Consulta Rho-Monza

Verbale riunione del 21 Marzo 2017

Novate Milanese, 23 Marzo 2017

Complanare di Novate

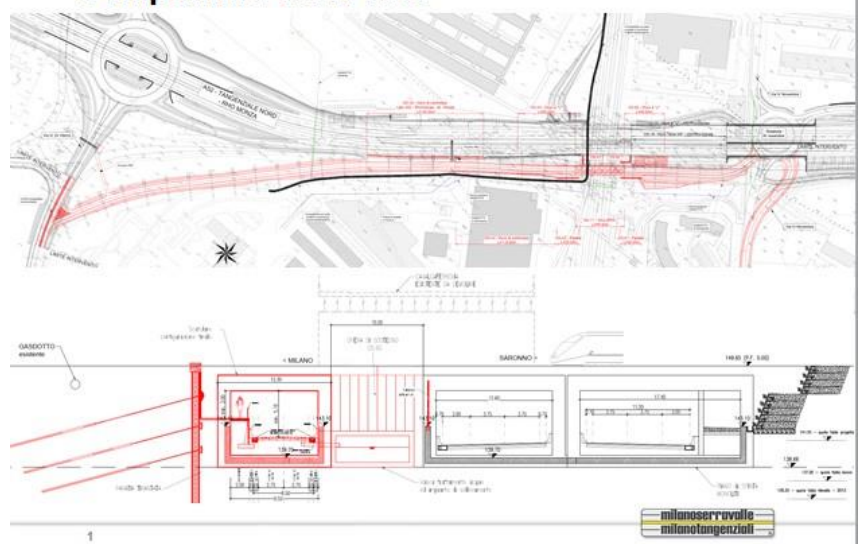
Sostaro: La Complanare è stata definita come strada urbana di tipo F e nel progetto provvisorio viene riportata con due corsie, una per ogni senso di marcia, di larghezza di 2,75 m.. Ciò comporta che non potranno passare né autobus né autotreni e questo sarà un problema.

Passoni: Assumendo che la complanare sia di tipo F, ci sono dei vincoli perché non possa avere delle corsie larghe 3,50 m. per consentire il passaggio di autobus e mezzi pesanti?

Colombo: Sulla tipologia della complanare ci sono state discussioni a livello di Ministero ma, alla fine, alcuni vincoli di spazi e di pendenze hanno portato a definire l'impossibilità di avere una complanare di tipo C, e quindi è stata classificata di tipo F che ha questo calibro di corsie.

Colombo: Questo dobbiamo/possiamo verificarlo, mi faccio carico della sua richiesta, tanto siamo ancora in tempo per fare il progetto definitivo.
